改善箇所説明図

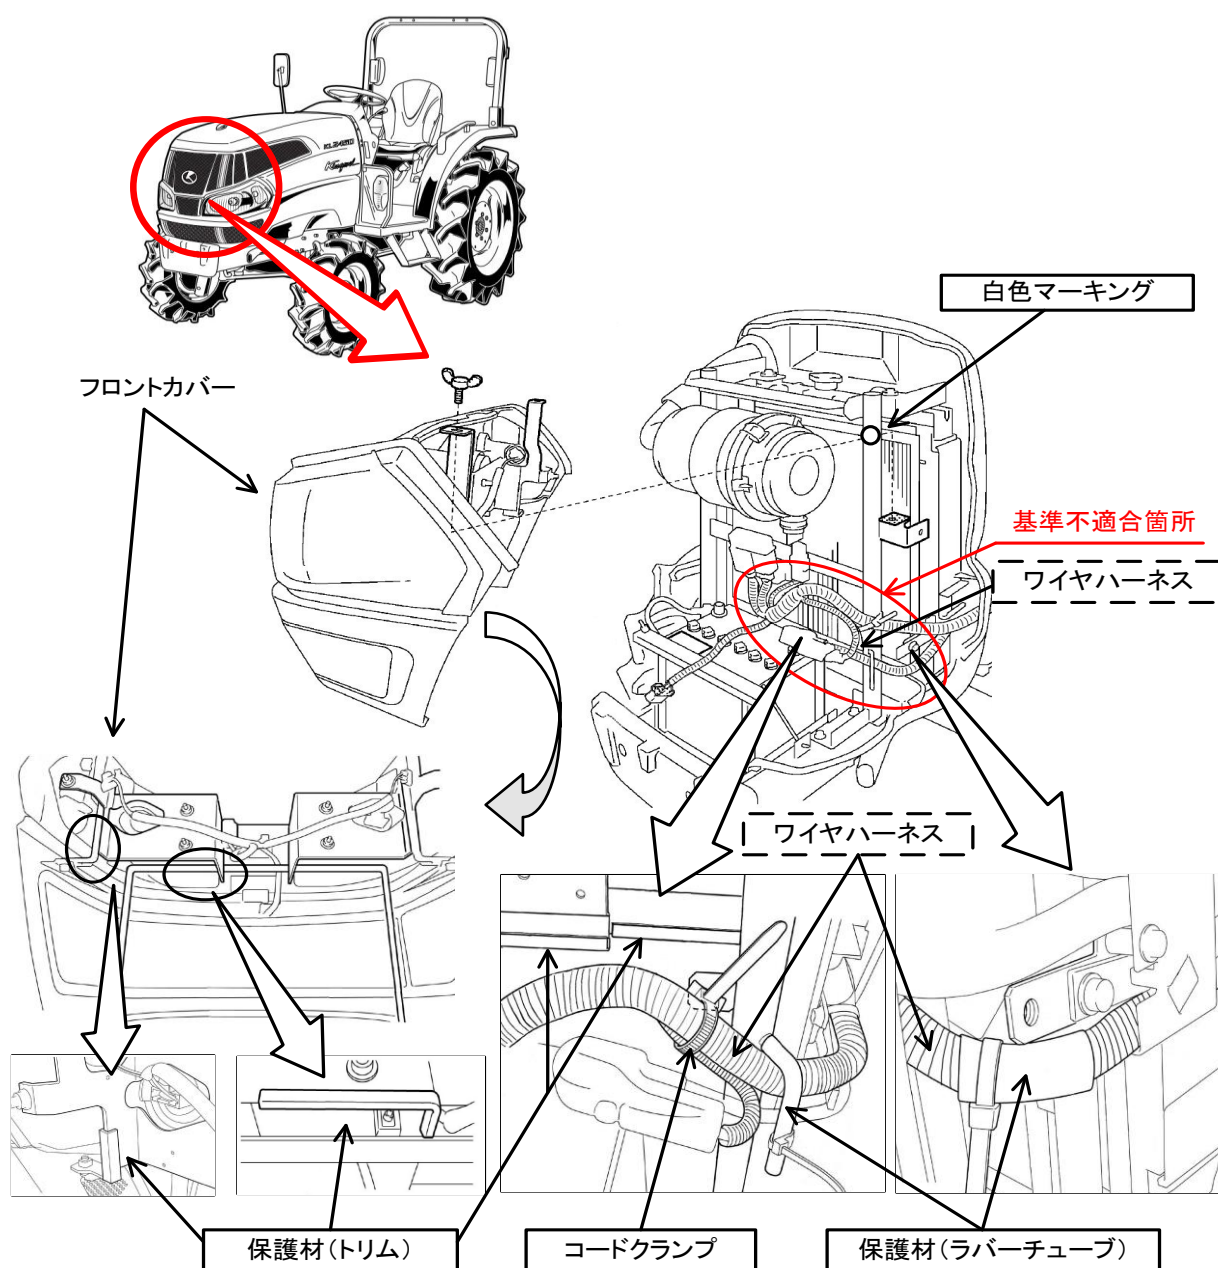
エンジンルーム内バッテリー周辺のワイヤハーネスにおいて、取り回しが不適切なため、当該ワイヤハーネスが周辺部品と接触しているものがある。そのため、走行時や作業時の振動により当該ワイヤハーネスの被覆が損傷して、ワイヤハーネス内の配線が短絡、発熱、焼損することがあり、最悪の場合車両火災に至る恐れがある。

全車両、ワイヤハーネスに固定用のコードクランプを追加し、ワイヤハーネスの経路を変更するとともに周辺部品に保護材を追加する。また、ワイヤハーネスの損傷状況を点検し、必要に応じて補修またはワイヤハーネスを新品に交換する。

改善後の識別: 上図の場所(フロンピラー左側支柱)に白色マーキングを実施する。
